**AVIS RELATIF À LA PROTECTION
CONTRE LES EVENTUELS EFFETS NOCIFS ET NUISANCES
PROVOQUÉS PAR LES RAYONNEMENTS NON IONISANTS
GÉNÉRÉS PAR DES ANTENNES ÉMETTRICES STATIONNAIRES**

Commune : SAINT-NICOLAS (LG.) - Exploitant : ORANGE

Référence exploitant : 014L1_3/ 30026L1_3/ 40026L1_3/ 50026L1_3

Rapport n° 1280 / 2025

Figure 1 : Vue en plan des lieux de séjour et des points de contrôle

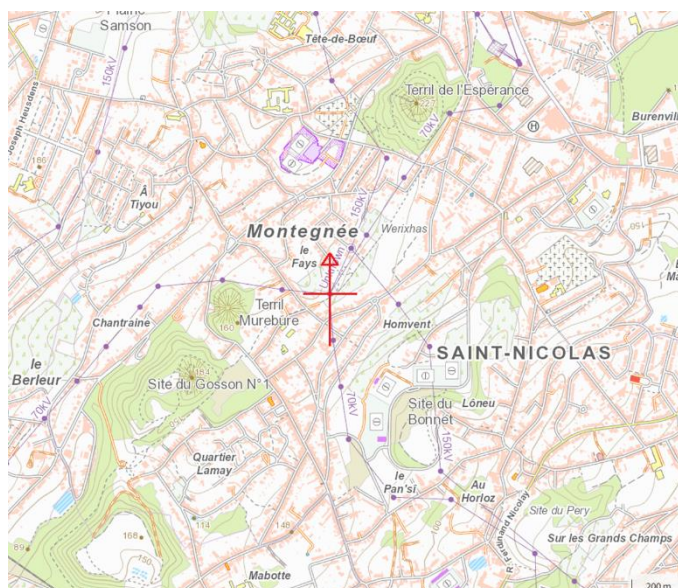
N° point de contrôle	LS	Atténuation (dB)	Indice d'exposition relatif à la limite par installation IE_i
4	LS3	3,0	0,970
5	LS5	3,0	0,934
3	LS3	3,0	0,851
7	LS7	3,0	0,833
6	LS6	3,0	0,832
8	LS7	3,0	0,769
10	LS10	3,0	0,553
9	LS7	3,0	0,520
11	LS11	3,0	0,446
12	LS12	3,0	0,446
13	LS13	3,0	0,409
17	LS17	3,0	0,376
14	LS14	3,0	0,373
18	LS18	3,0	0,306
16	LS16	3,0	0,286
15	LS15	3,0	0,269
1	LS1	3,0	0,021
2	LS2	3,0	0,016

En ce qui concerne les antennes de l'installation mentionnées dans le tableau 1, la distance maximale à laquelle la limite pourrait être atteinte, à l'extérieur, est égale à 102,9 m. S'il n'y a pas de LS à une distance inférieure, les antennes respectent forcément la limite d'immission.

Dans le cas des LS situés à l'intérieur des bâtiments, une atténuation d'obstacle est prise en compte et il en résulte que la distance maximale à laquelle la limite pourrait être atteinte se réduit à 74,1 m.

Les résultats de l'évaluation décrite au paragraphe 4 indiquent que les antennes émettrices stationnaires de l'installation faisant l'objet du présent avis ne produisent pas, dans un lieu de séjour, un rayonnement électromagnétique maximum supérieur aux limites fixées à l'article 4 du décret.

Figure 2 : Vue en plan des installations d'antennes dans un rayon de 300 mètres autour de l'installation faisant l'objet de la demande d'avis

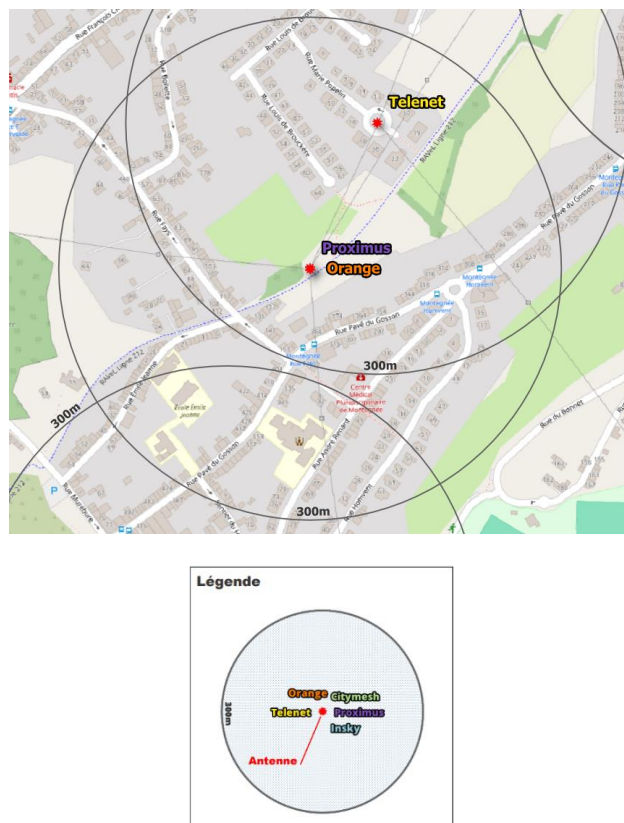
- il y a au plus 4 installations d'antennes émettrices stationnaires présentes dans la zone d'évaluation de 300 mètres de rayon représentée dans la figure 2, y inclus l'installation référencée dans le paragraphe 2 : la limite cumulative définie à l'article 4, §2 du décret est nécessairement respectée dans les lieux de séjour à l'intérieur de la zone d'évaluation de 300 mètres de rayon ;

Compte tenu des considérations ci-dessus, il apparaît que l'intensité du rayonnement électromagnétique généré, dans les lieux de séjour situés dans un rayon de 300 mètres autour de l'installation référencée dans le paragraphe 2, par l'ensemble des antennes émettrices stationnaires de l'ensemble des exploitants du même site d'antennes émettrices stationnaires respecte la limite fixée à l'article 4, § 2 du décret.
